大理机场三期改扩建项目
(飞行区及附属配套工程)

地基和边坡处理平面图

设计号 PROJECT NO.	2023-0203
图号 DRAWING NO.	场基施II-02 (2/2) 变更
版本号 VERSION	01
专业 DISCIPLINE	岩土
比例 SCALE	如图
日期 DATE	2026年1月

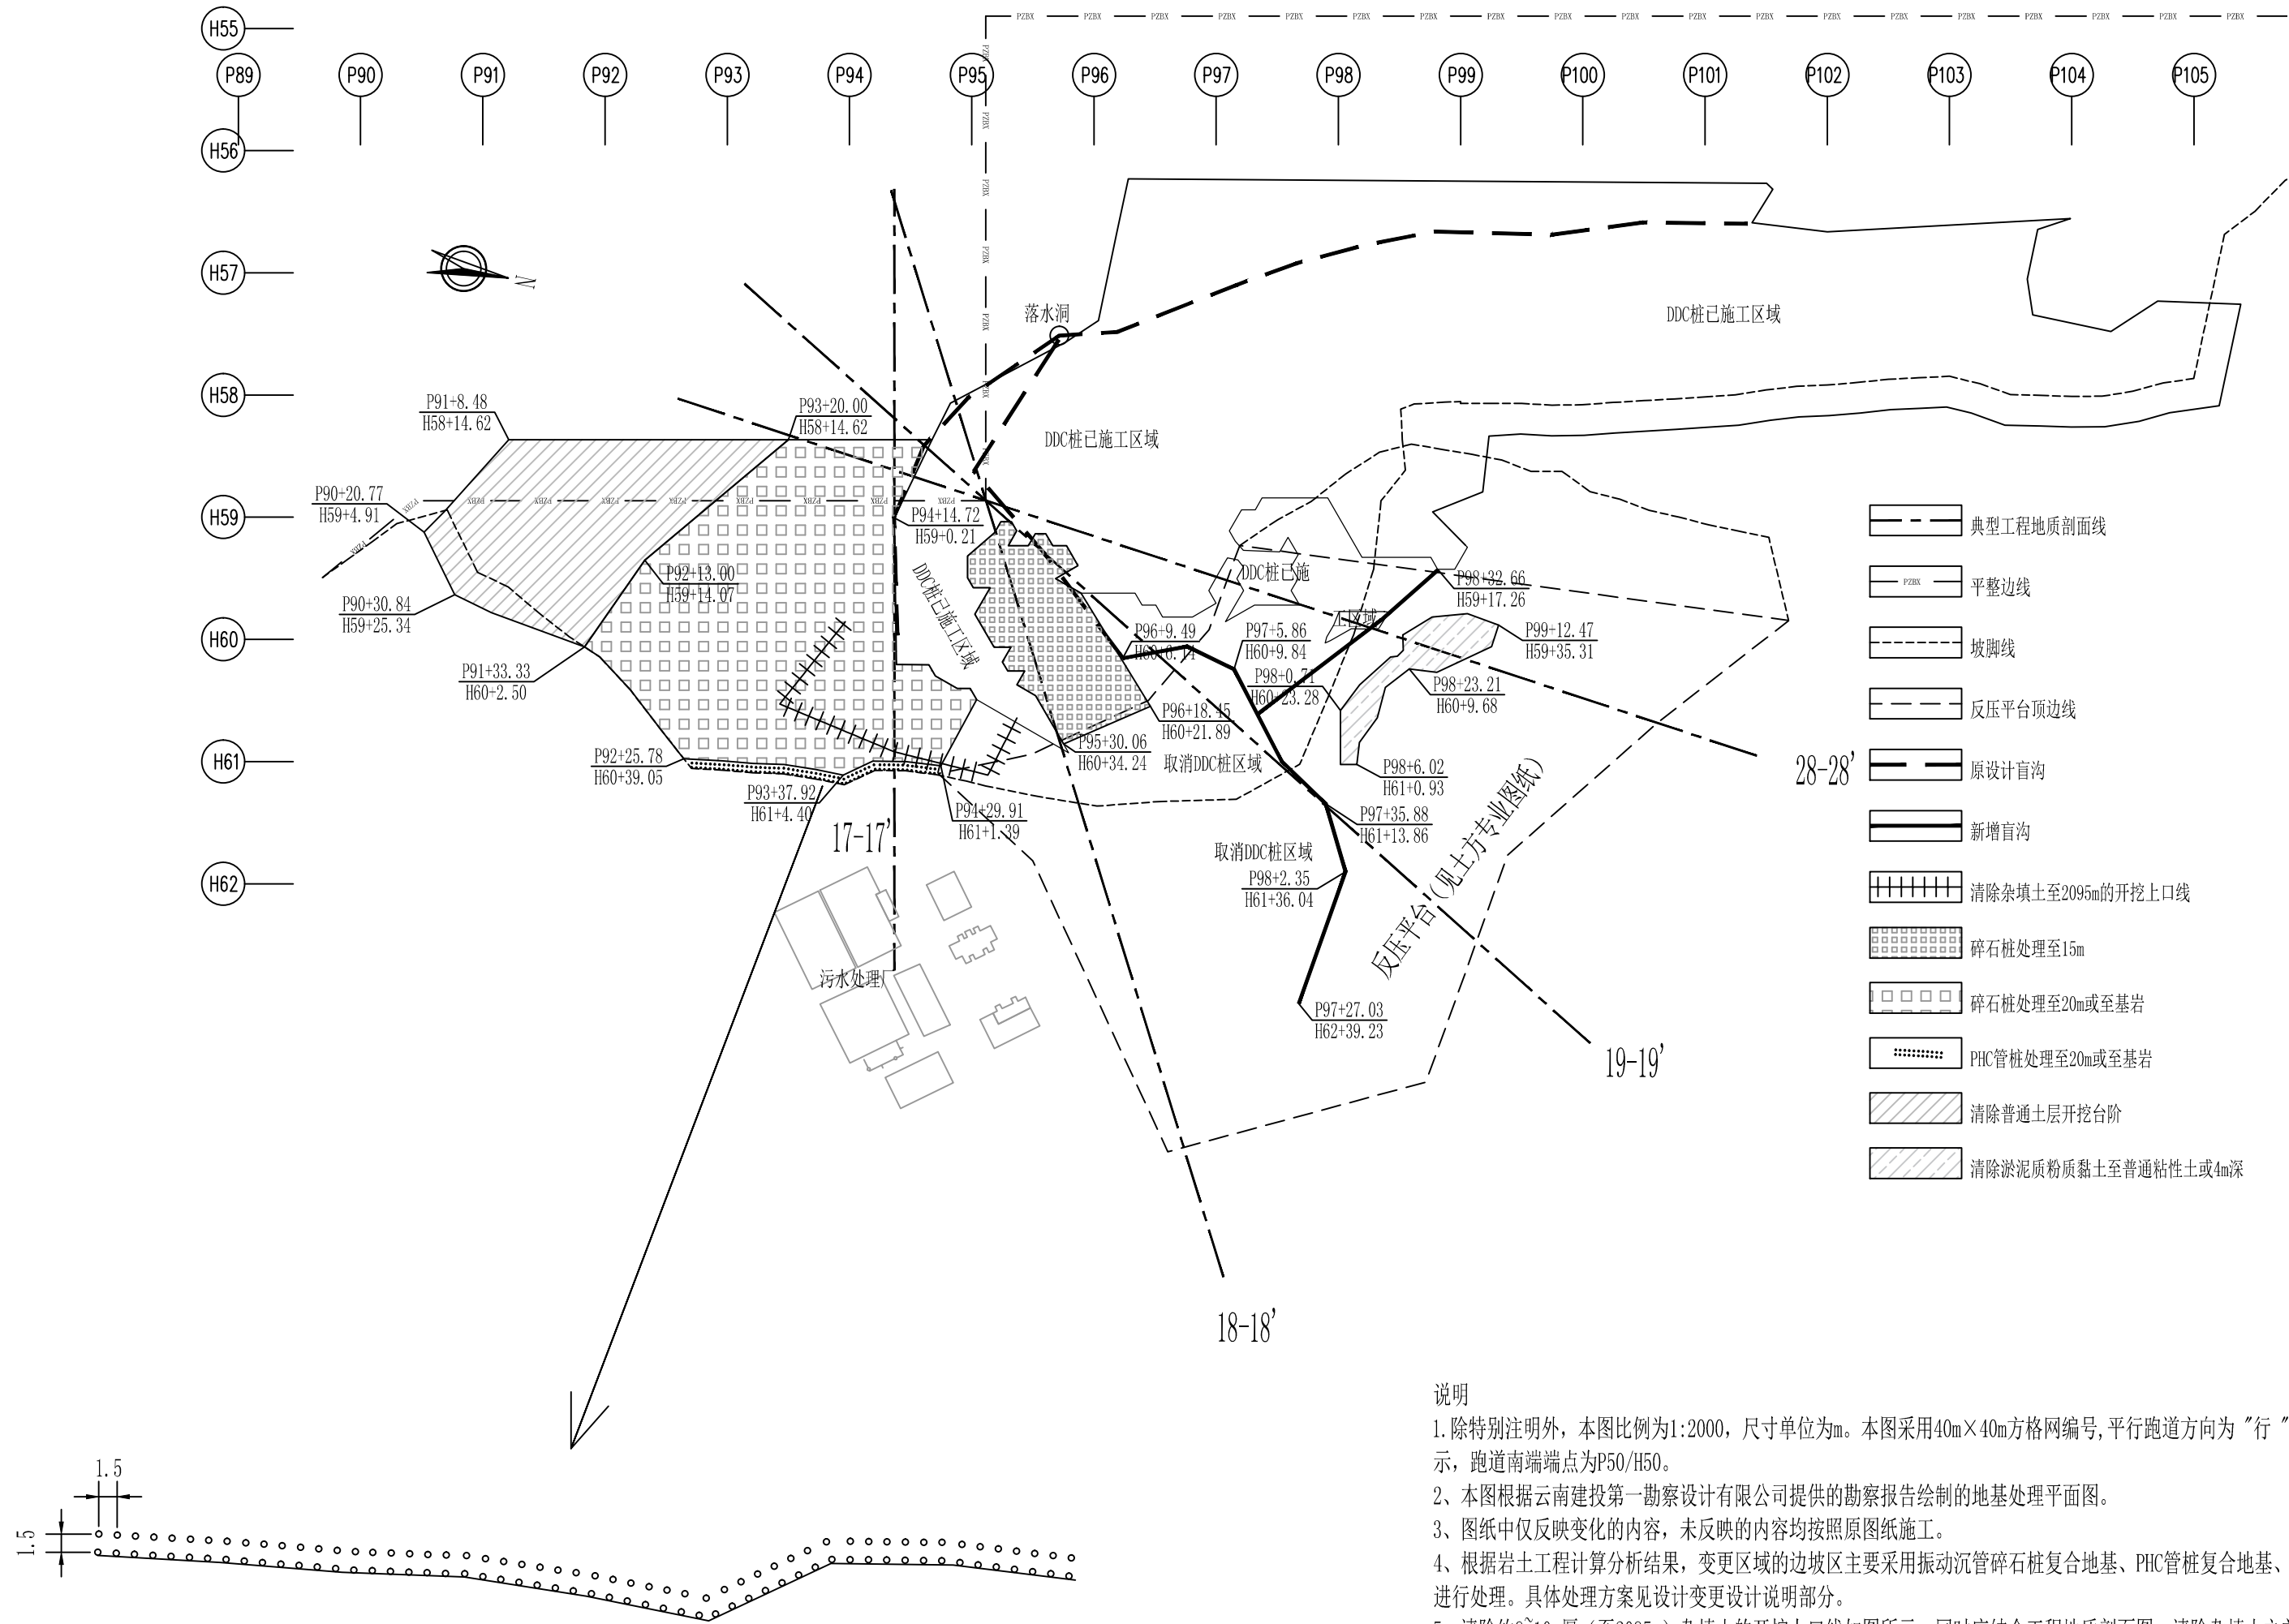
- 除特别注明外，本图比例为1:2000，尺寸单位为m。本图采用40m×40m方格网编号，平行跑道方向为“行”，用“H”表示，垂直跑道方向为“排”，用“P”表示，跑道南端端点为P50/H50。
- 本图根据云南建投第一勘察设计有限公司提供的勘察报告绘制的地基处理平面图。
- 图纸中仅反映变化的内容，未反映的内容均按照原图纸施工。
- 根据岩土工程计算分析结果，变更区域的边坡区主要采用振动沉管碎石桩复合地基、PHC管桩复合地基、清除杂填土、开挖台阶、设置反压平台等方式进行处理。具体处理方案见设计变更设计说明部分。
- 清除约9~10m厚（至2095m）杂填土的开挖上口线如图所示，同时应结合工程地质剖面图。清除杂填土之前，应迁改坡脚线内及其附近的市政排水涵，清除杂填土的开挖坡比为1:3，施工单位应编制施工专项方案，应先填筑到该区域标高后再分块开挖，处理完成后尽快进行石方填筑，施工过程中做好临时边坡防护措施。
- 延长原设计的一条盲沟和新增一条盲沟，盲沟平面走向可根据现场实际地形进行调整；盲沟底面坡度应根据现场实际情况确定以满足排水需要且不小于0.3%，其它要求见场基施II-05。
